工事名：新港ふ頭11号岸壁背後埋立工事 (R4-1)

工事名	新港ふ頭11号岸壁背後埋立工事 (R4-1)		
図面名	標準断面図		
作成年月日	令和4年5月		
縮尺	1/100	図面番号	8-2
発注者	東京都港湾局総合企画課建設部計画課設計部

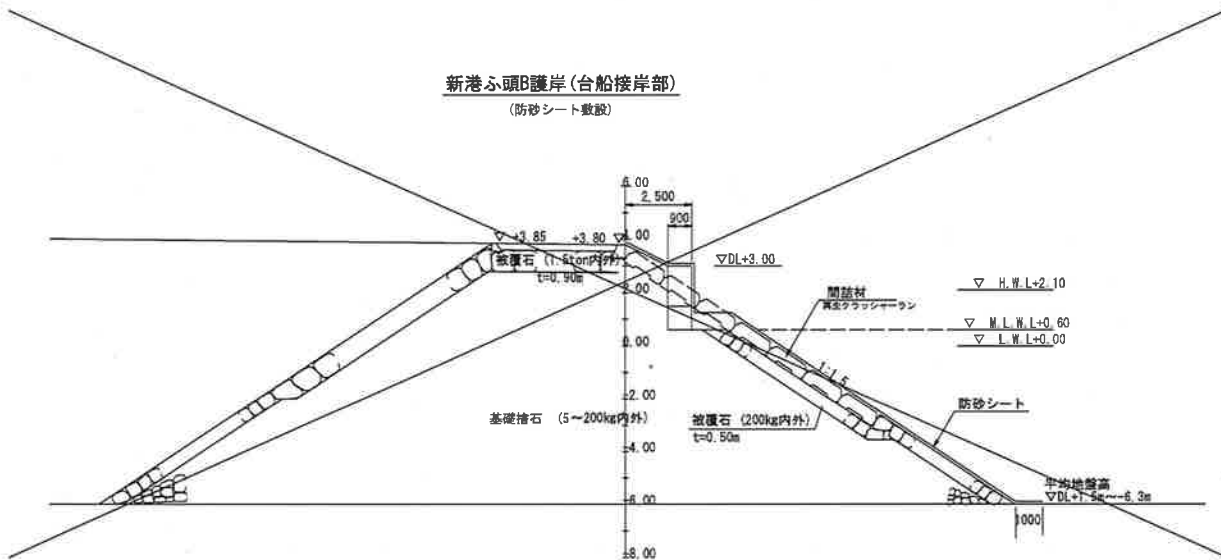
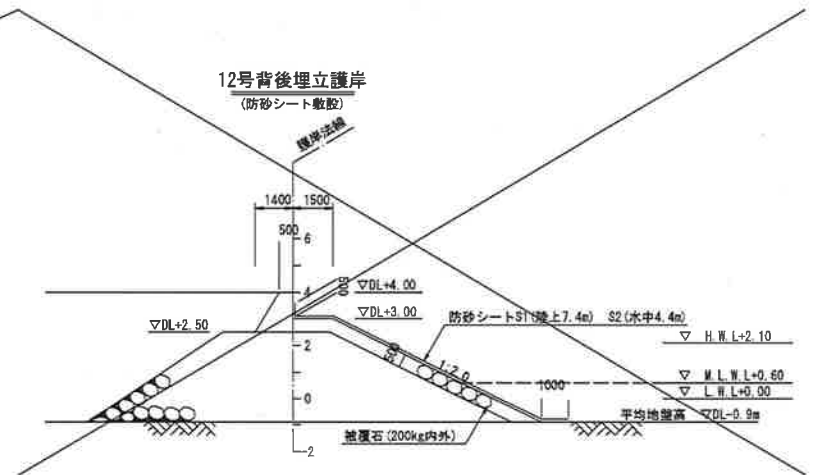
質 問 内 容	<p>1. 図面 (8-2) で水叩工の基礎材料が RM-40 になっていますが、RC-40 ではありませんか。</p> <p>2. 金抜き設計書単-3 号の水叩きに型枠がありませんが、受注後に協議変更できますか。</p>
------------------	---

- ①ご質問の通り、図面表記の誤りです。
修正した図面を添付しておりますので、そちらを参照下さい。
なお、金額はRC-40で算出しています。(金抜き設計書「単価3号」を参照)
- ②変更協議の対象とします。
